## **BDE 2020 Nr. 77**

## Entscheid Nr. 77/2020 vom 20. August 2020

Baubewilligung (Abbruch Einfamilienhaus und Neubau  
Mehrfamilienhaus mit Tiefgarage) sowie Erlass einer Sichtzone

Ansicht Mehrfamilienhaus von der M. \_\_\_ aus

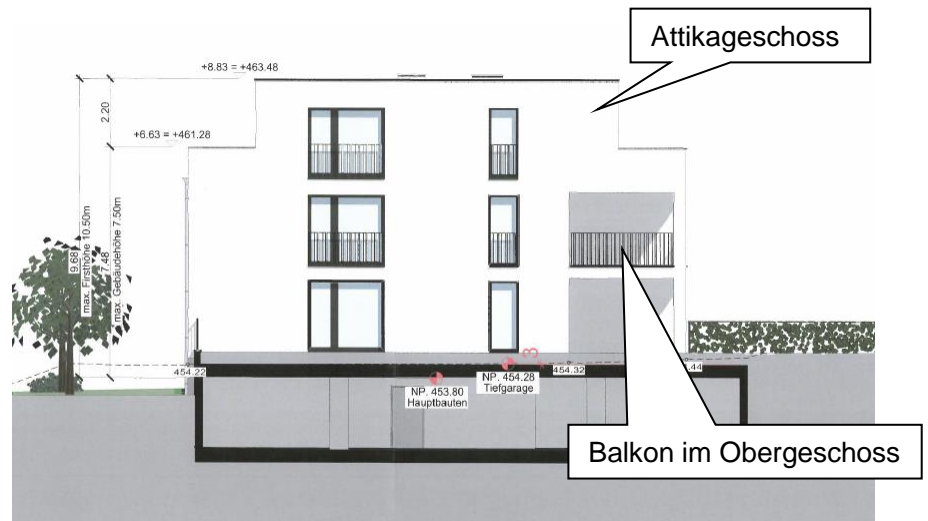
**5.2** Anlässlich des Rekursaugenscheins rügte der Vertreter der Rekkurrenten 3, die geplante Tiefgarageneinfahrt sei – von der M.\_\_\_\_ aus betrachtet – keine unterirdische Baute, weshalb sie zu Grundstück Nr. 007 den Grenzabstand einzuhalten habe.

Entgegen der Ansicht der Rekursgegnerin 1 ist der rund 10,5 m lange Teil der Tiefgarage, der zwischen der Westfassade des geplanten Mehrfamilienhauses und der Grenze zu Grundstück Nr. 007 liegt, nicht unterirdisch. Er liegt zum einen gemäss der Darstellung im Plan mindestens 0,5 m über dem gewachsenen Terrain und ist von der M. \_\_\_ aus zudem auf der gesamten Länge frei einsehbar, also nicht überdeckt bzw. unter Terrain. Somit liegt offenkundig keine zulässige unterirdische Baute bzw. kein zulässiger unterirdischer Bauteil im Sinn von Art. 7 Abs. 6 BauR vor. Folglich wird der ordentliche Grenzabstand von 4 m zu Grundstück Nr. 007 durch das umstrittene Bauvorhaben, das nur einen Abstand von 2,42 m einhält, verletzt.
